**Dotyczy:** Postępowania prowadzonego pn.: „Budowa oczyszczalni ścieków w Gajewie (Etap I, Etap II)”  
**Nr spr.:** IGROŚ.271.1.2.2023

## WYJAŚNIENIA TREŚCI SPECYFIKACJI WARUNKÓW ZAMÓWIENIA

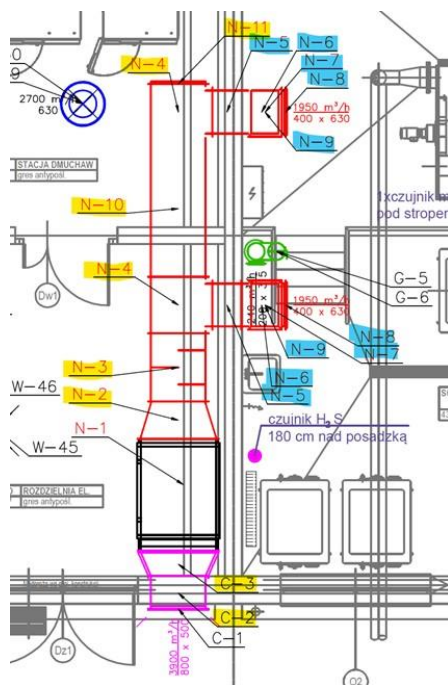
**Pytanie 2:** Zwracamy się z prośbą o informację dot. budynku technicznego. Część instalacji jest z wykonana ocynku, a część ze stali kwasoodpornej (np. na poniższym rysunku; na żółto został zaznaczony ocynk, a na niebiesko stal kwasoodporna). Wykonawca zwraca się z pytaniem w jaki sposób należy wykonać wycenę, czy zgodnie z projektem czy cała instalacja powinna być w wykonaniu kwasoodpornym, łącznie z centralą wentylacyjną?

**Odpowiedź:** Zamawiający informuje, że wycenę należy wykonać zgodnie z dokumentacją techniczną.
